本原浜岡発第 107 号

令和 5 年 3 月 13 日

浜岡原子力発電所 2 号原子炉
廃止措置計画変更認可申請書

五 変更の理由

浜岡原子力発電所 2 号原子炉廃止措置計画認可申請書変更前後比較表【本文十】

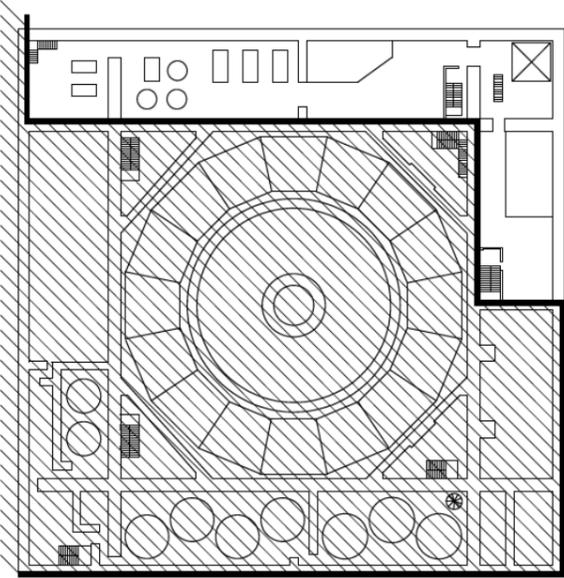
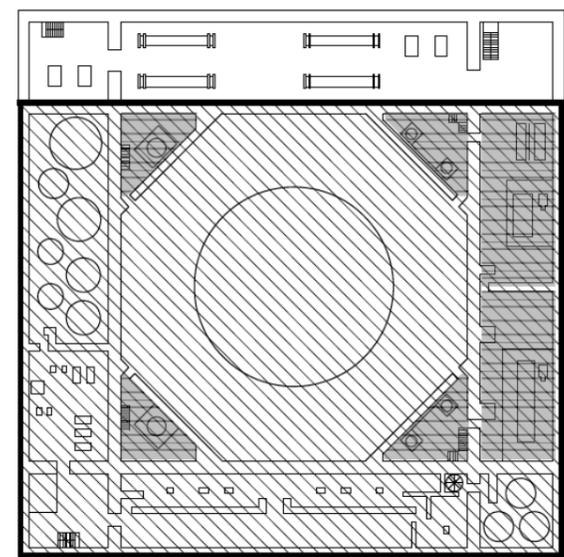
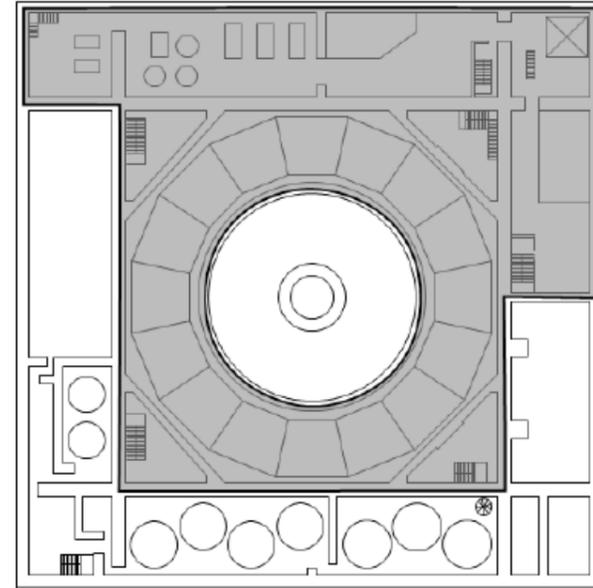
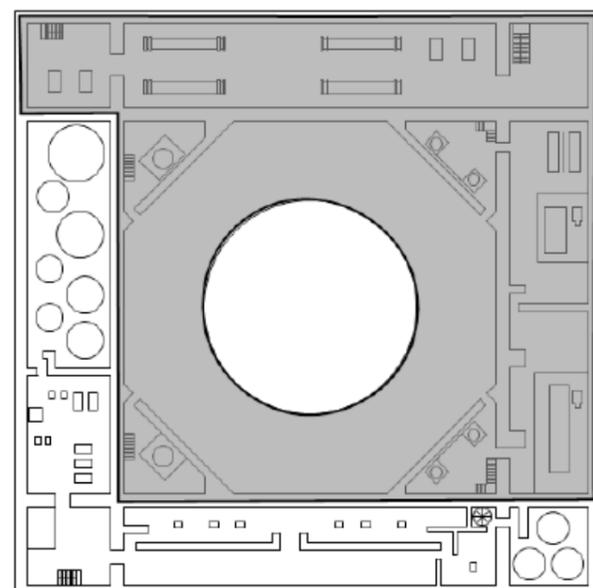
変 更 前	変 更 後	理 由
<p>3. 2 放射性固体廃棄物の処理及び管理の計画</p> <p>(中略)</p> <p>(2) 第 2 段階中 第 2 段階中，放射性固体廃棄物は「六 廃止措置期間中に性能を維持すべき施設」及び「添付書類六 性能維持施設及びその性能並びにその性能を維持すべき期間に関する説明書」に示す設備の機能を維持し，廃棄物の種類・性状等に応じて「原子炉設置許可申請書」に記載の方法に準じ，以下の「①～⑩」のとおり適切に処理及び管理を行う（3号，4号又は5号炉との共用施設での処理及び管理を含む）。2号炉の放射性固体廃棄物の処理フローを図 10-5 及び図 10-6 に示す。放射性廃棄物処理設備を設置し，3号，4号又は5号炉と共用で使用する場合には，必要に応じて原子炉設置変更許可等を受ける。</p> <p>第 2 段階中に発生する放射性固体廃棄物のうち，解体工事及び汚染の除去工事により発生する不燃性雑固体廃棄物は，分別，除染により可能な限り放射性廃棄物として扱う必要のないものとするか，汚染の分離により可能な限り放射性廃棄物でないものとする。分別，除染により放射性廃棄物として扱う必要のないものとするのが困難な不燃性雑固体廃棄物及び汚染の分離により放射性廃棄物でないものとするのが困難な不燃性雑固体廃棄物は，タービン建家内及び原子炉建家内に設ける保管区域に貯蔵保管するか，又は固体廃棄物貯蔵庫等の既存の設備内に貯蔵保管する。保管区域は，構造物による遮へいがある区域に設定する。保管区域の設定予定区域を図 10-7(1)～(7)に示す。設定予定区域の容量は 1号炉約 <u>28.200</u>m³，2号炉約 <u>45.900</u>m³とする。</p>	<p>3. 2 放射性固体廃棄物の処理及び管理の計画</p> <p>(中略)</p> <p>(2) 第 2 段階中 第 2 段階中，放射性固体廃棄物は「六 廃止措置期間中に性能を維持すべき施設」及び「添付書類六 性能維持施設及びその性能並びにその性能を維持すべき期間に関する説明書」に示す設備の機能を維持し，廃棄物の種類・性状等に応じて「原子炉設置許可申請書」に記載の方法に準じ，以下の「①～⑩」のとおり適切に処理及び管理を行う（3号，4号又は5号炉との共用施設での処理及び管理を含む）。2号炉の放射性固体廃棄物の処理フローを図 10-5 及び図 10-6 に示す。放射性廃棄物処理設備を設置し，3号，4号又は5号炉と共用で使用する場合には，必要に応じて原子炉設置変更許可等を受ける。</p> <p>第 2 段階中に発生する放射性固体廃棄物のうち，解体工事及び汚染の除去工事により発生する不燃性雑固体廃棄物は，分別，除染により可能な限り放射性廃棄物として扱う必要のないものとするか，汚染の分離により可能な限り放射性廃棄物でないものとする。分別，除染により放射性廃棄物として扱う必要のないものとするのが困難な不燃性雑固体廃棄物及び汚染の分離により放射性廃棄物でないものとするのが困難な不燃性雑固体廃棄物は，タービン建家内及び原子炉建家内に設ける保管区域に貯蔵保管するか，又は固体廃棄物貯蔵庫等の既存の設備内に貯蔵保管する。保管区域は，構造物による遮へいがある区域に設定する。保管区域の設定予定区域を図 10-7(1)～(12)に示す。設定予定区域の容量は 1号炉約 <u>73.000</u>m³，2号炉約 <u>95.500</u>m³とする。</p>	<p>・原子炉領域周辺設備の解体撤去計画の変更 （保管区域の設定予定区域の追加）</p>

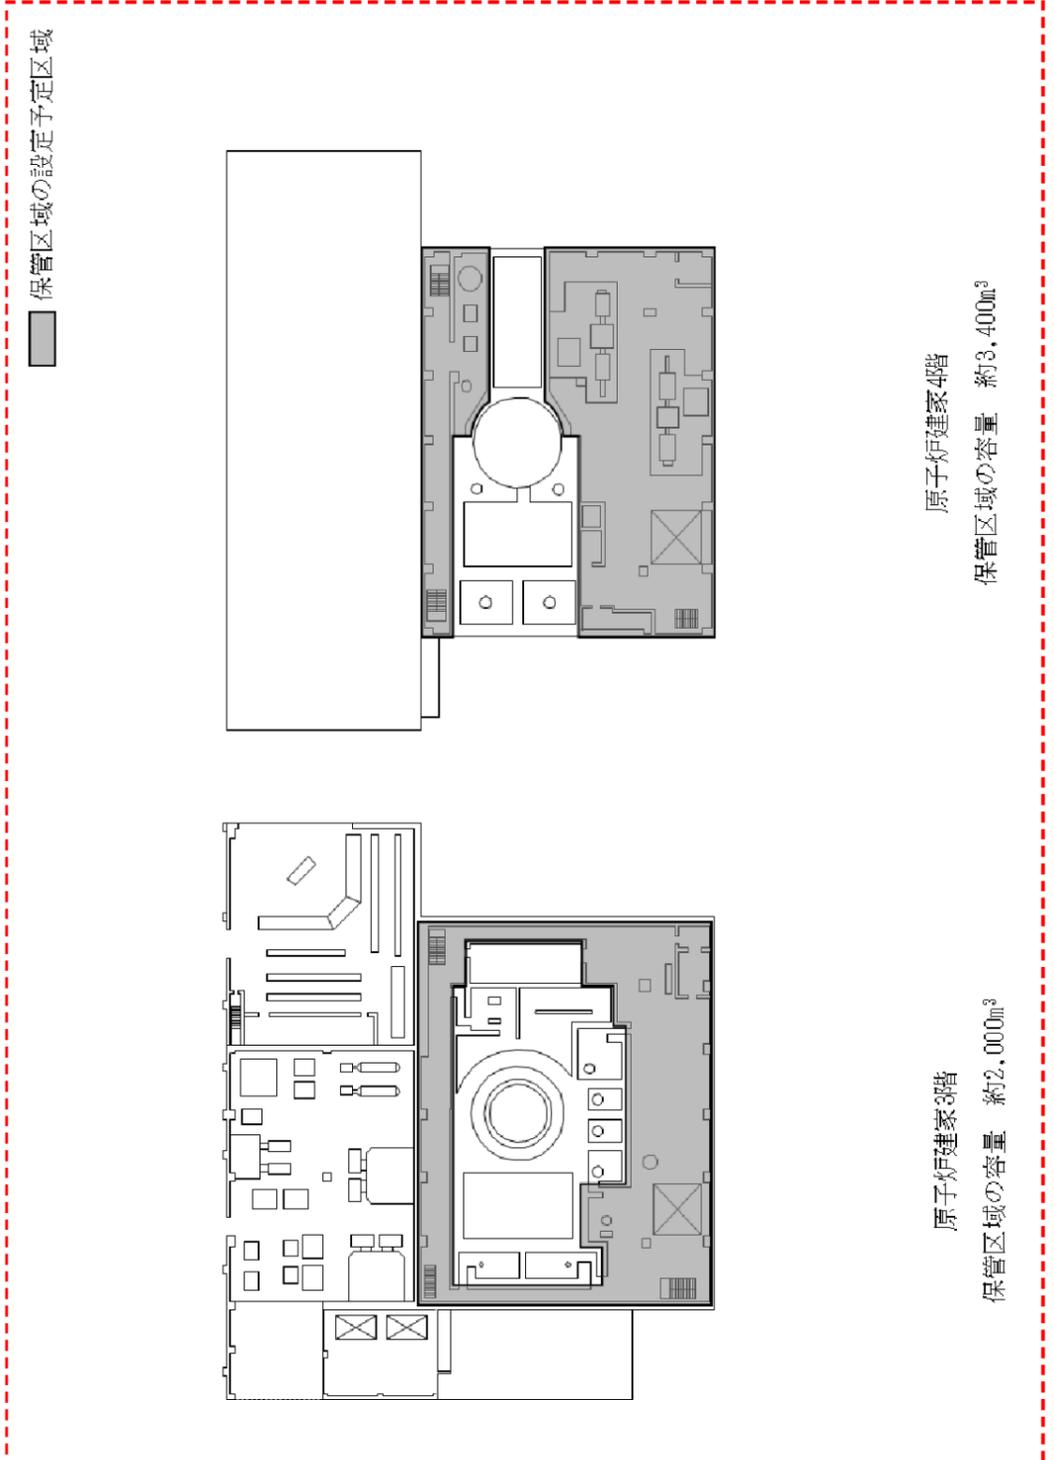
変更前	変更後	理由
<div data-bbox="231 352 362 766" style="border: 1px solid black; padding: 5px;"> <p>管理区域 汚染のおそれのない管理区域 保管区域の設定予定区域</p>  </div>  <p style="text-align: center;">原子炉建家地下1階</p>  <p style="text-align: center;">原子炉建家地下2階</p> <p style="text-align: center;">保管区域の容量 約 3,200m³</p> <p style="text-align: center;">図 10-7 (1) 保管区域の設定予定区域図 (1号炉原子炉建家地下2階, 地下1階)</p>	<div data-bbox="1400 325 1439 682" style="border: 1px solid black; padding: 5px;"> <p>保管区域の設定予定区域</p>  </div>  <p style="text-align: center;">原子炉建家地下1階</p> <p style="text-align: center;">保管区域の容量 約 5,900m³</p>  <p style="text-align: center;">原子炉建家地下2階</p> <p style="text-align: center;">保管区域の容量 約 9,400m³</p> <p style="text-align: center;">図 10-7(1) 保管区域の設定予定区域図 (1号炉原子炉建家地下2階, 地下1階)</p>	<ul style="list-style-type: none"> ・原子炉領域周辺設備の解体撤去計画の変更 (保管区域の設定予定区域の追加) ・記載の適正化 (記載の明確化)

浜岡原子力発電所 2号原子炉廃止措置計画認可申請書変更前後比較表【本文十】

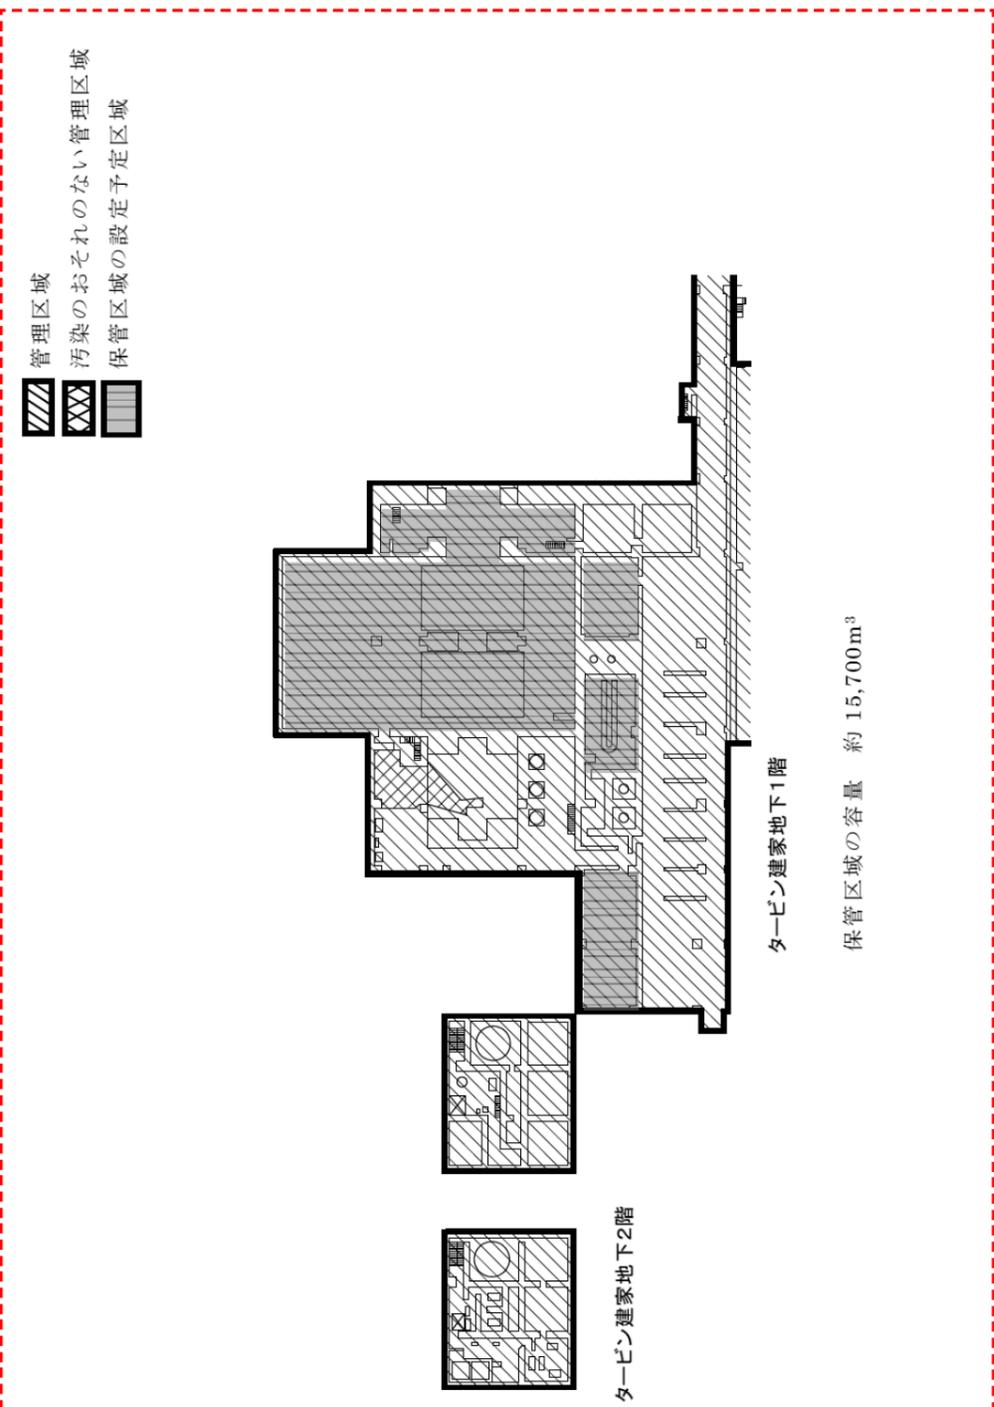
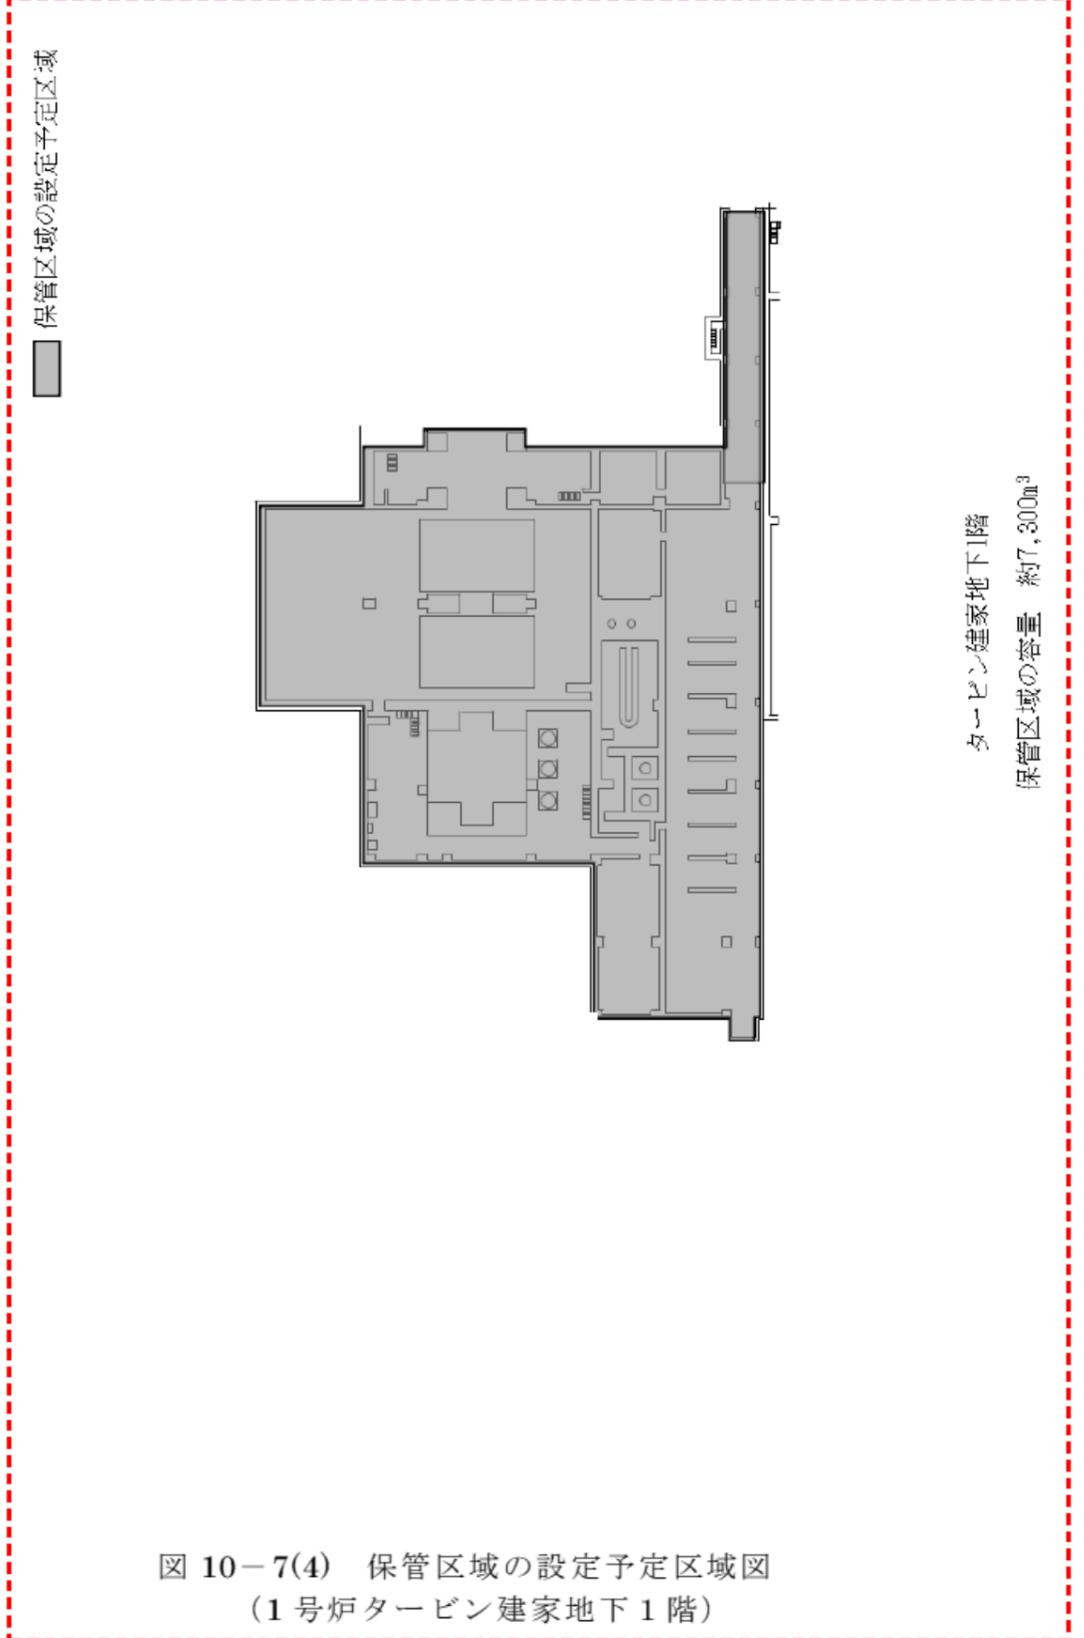
変更前	変更後	理由
	<div style="text-align: center;"> <p style="text-align: center;">保管区域の設定予定区域</p> <p style="text-align: center;">■</p> <p style="text-align: center;">原子炉建家2階 保管区域の容量 約4,100m³</p> <p style="text-align: center;">原子炉建家1階 保管区域の容量 約10,700m³</p> <p>図 10-7(2) 保管区域の設定予定区域図 (1号炉原子炉建家1階, 2階)</p> </div>	<ul style="list-style-type: none"> 原子炉領域周辺設備の解体撤去計画の変更 (保管区域の設定予定区域の追加)

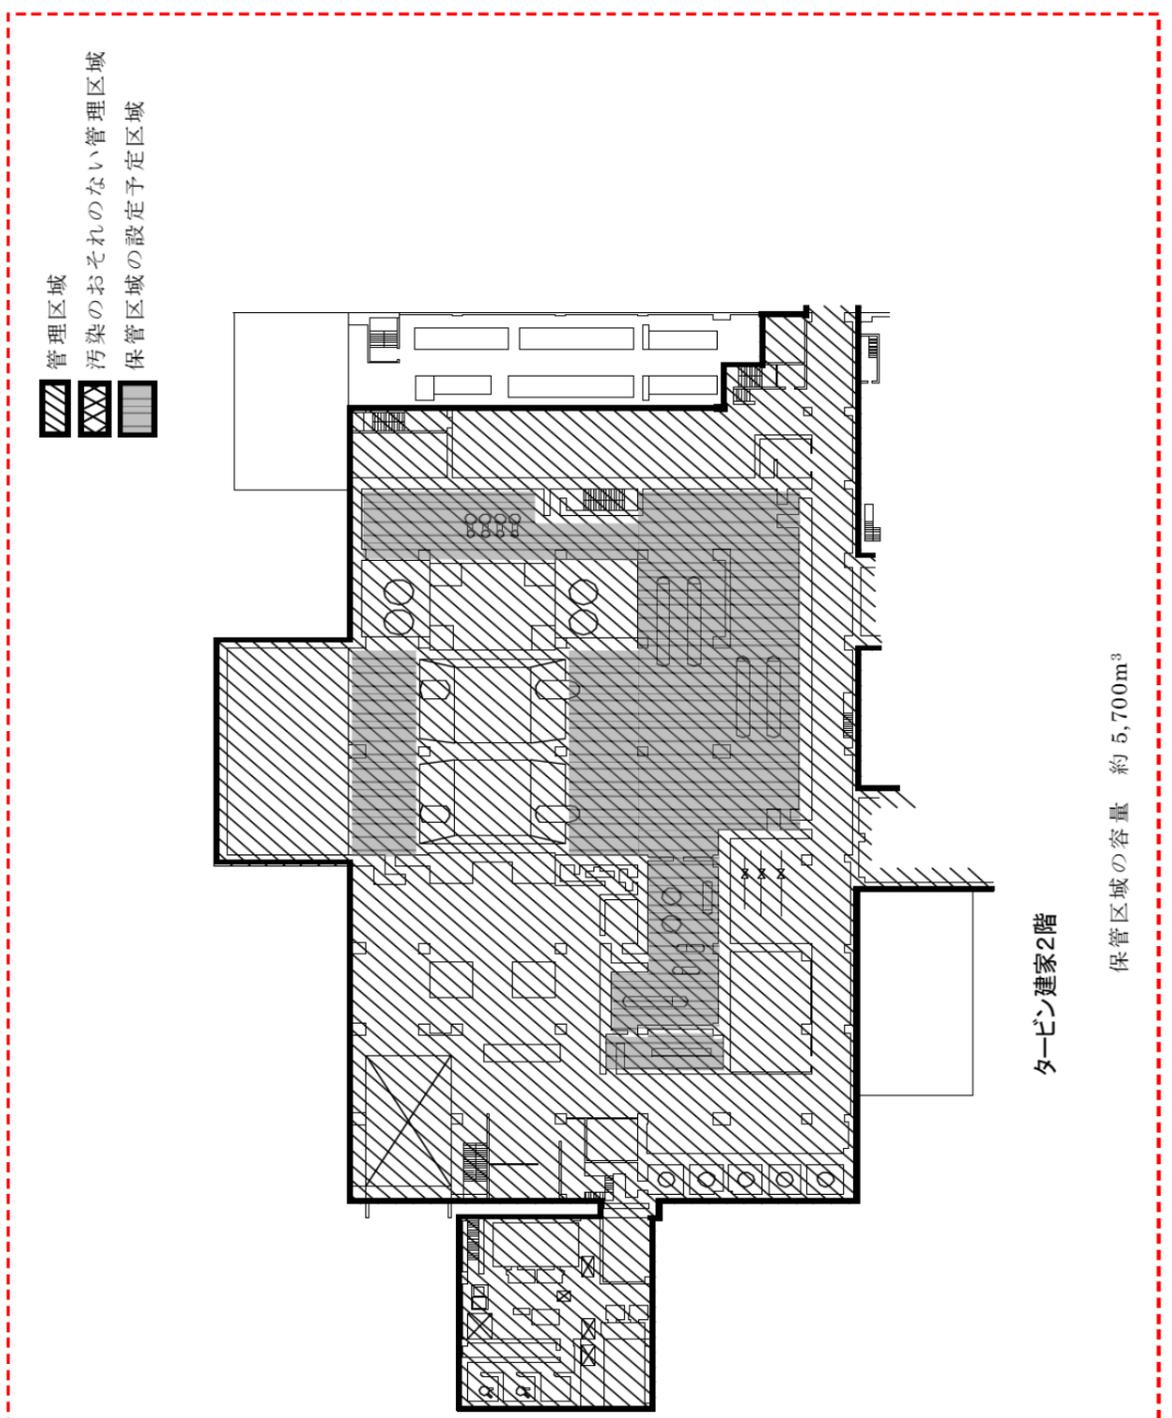
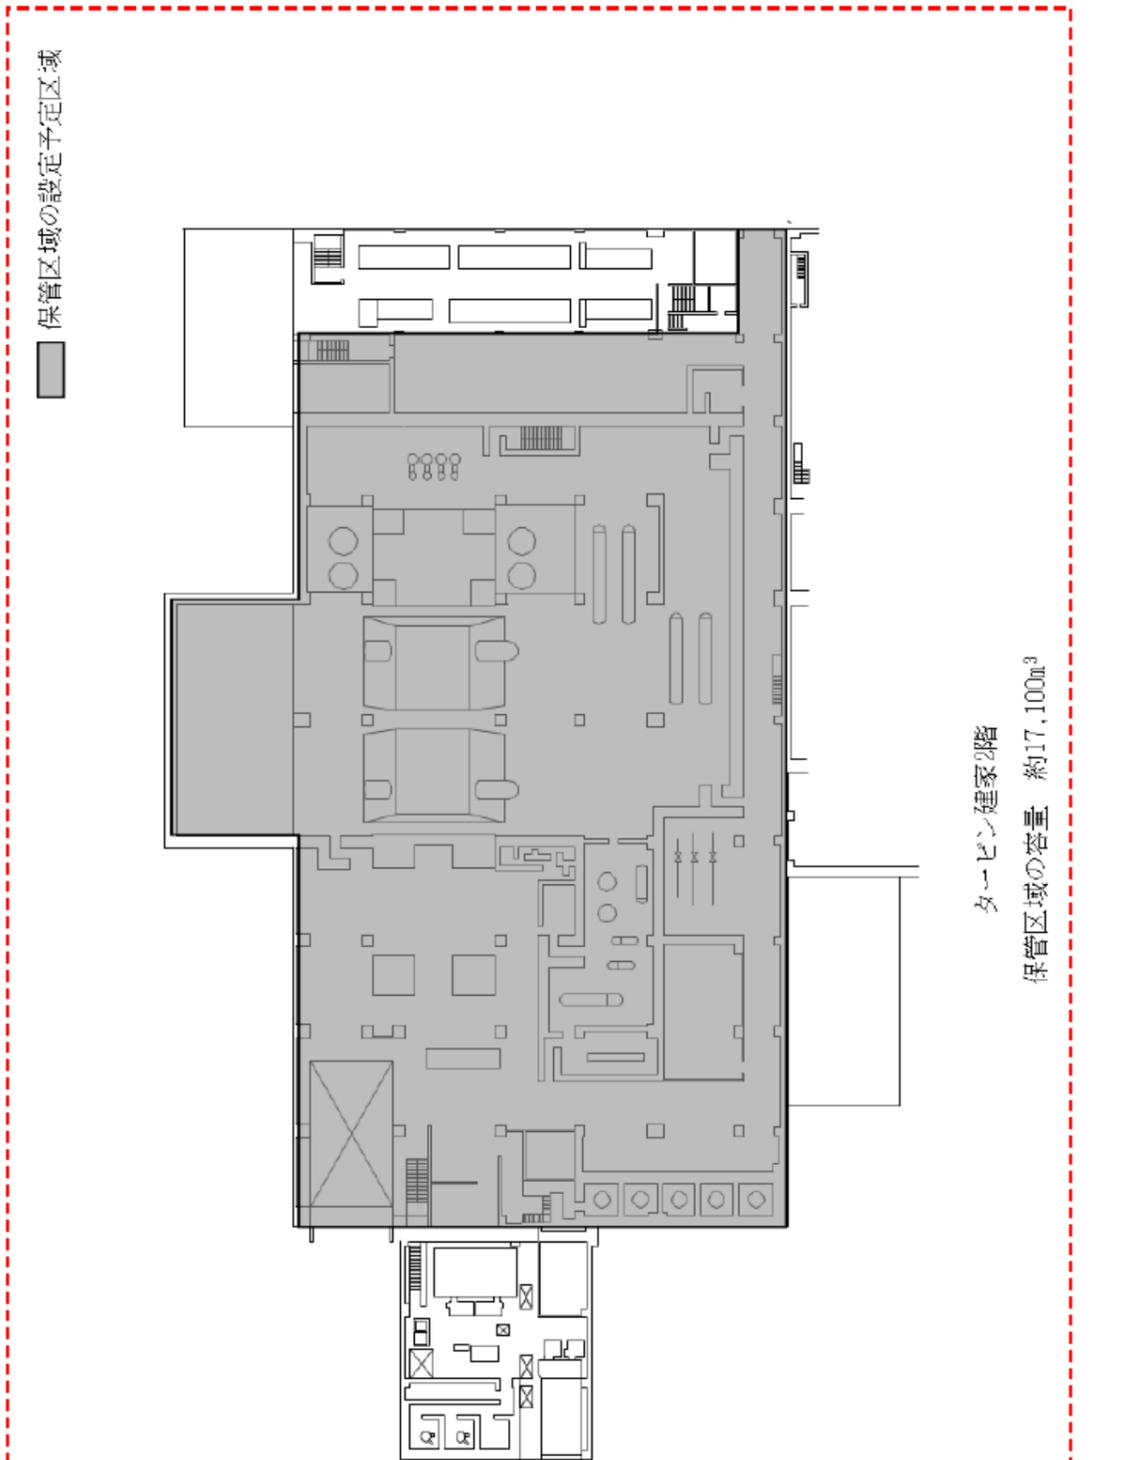
変更前	変更後	理由
 <p>管理区域 汚染のおそれのない管理区域 保管区域の設定予定区域</p> <p>タービン建家地下2階 タービン建家地下1階 保管区域の容量 約15,700m³</p> <p>図10-7(2) 保管区域の設定予定区域図 (1号炉タービン建家地下2階, 地下1階)</p>	 <p>保管区域の設定予定区域</p> <p>タービン建家地下1階 保管区域の容量 約7,300m³</p> <p>図10-7(4) 保管区域の設定予定区域図 (1号炉タービン建家地下1階)</p>	<ul style="list-style-type: none"> 原子炉領域周辺設備の解体撤去計画の変更 (保管区域の設定予定区域の追加) 記載の適正化 (記載の明確化)
